TRANSPORDIAMET

Meie 15.10.2024 nr 7.1-2/24/17260-2

**Neeme tee 7c kinnistu
projekteerimistingimuste eelnõu
kooskõlastamine märkustega**

Olete esitanud meile kooskõlastamiseks Lääne-Viru maakonna Haljala valla Käsma küla Neeme tee 7c kinnistu projekteerimistingimuste eelnõu (menetlus nr 444876, EHR kood nr 121427564).

Joonis 1. Riigitee nr 17177 km 30,454, väljavõte Maa-ameti geoportaalist

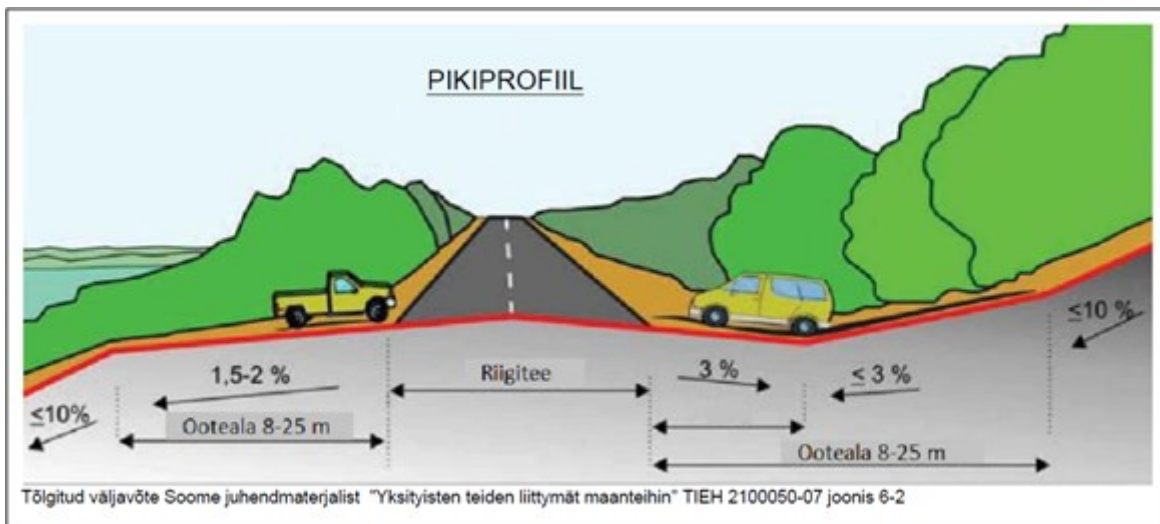
1. Ristumiskoht projekteerida riigitee nr 17177 Haljala-Käsmu tee km 30,454 (Joonis 1).
